2026 年 10 月

株式会社ミスミ

# 「フリーサイズ品アルミボックス」仕様変更のご案内

加工穴標準公差

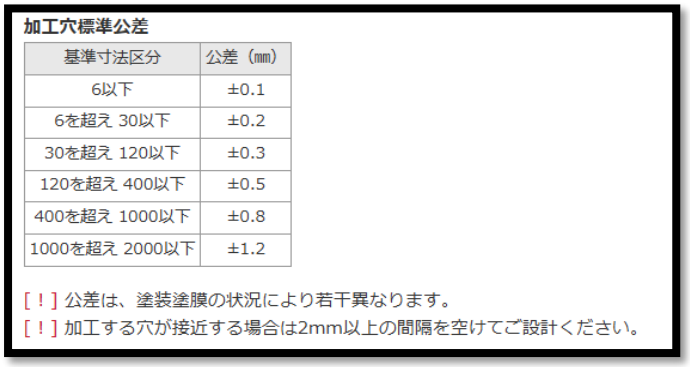
3. 仕様変更箇所

【変更前】

■丸穴加工公差

| 丸穴サイズ (mm) | サイズ指定単位 (mm) | 公差 (mm) |
| 2.0~31.9 | 0.1 | ±0.2 |
| 32~60 | 1.0 | +0.4 -0.2 |
| 61~120 | 1.0 | +0.8 -0.2 |
| 121~ | 1.0 | +0.8 -0.2 |

■角穴加工公差

| 角穴サイズ (mm) | 公差 (mm) |
| 5.0~30.0 | ±0.2 |
| 30.1~60.0 | +0.3 -0.2 |
| 60.1~130.9 | +0.3 -0.2 |
| 131~ | +0.3 -0.2 |

【変更後】

加工穴標準公差

| 基準寸法区分 | 公差（㎜） |
| 6以下 | ±0.1 |
| 6を超え 30以下 | ±0.2 |
| 30を超え 120以下 | ±0.3 |
| 120を超え 400以下 | ±0.5 |
| 400を超え 1000以下 | ±0.8 |
| 1000を超え 2000以下 | ±1.2 |
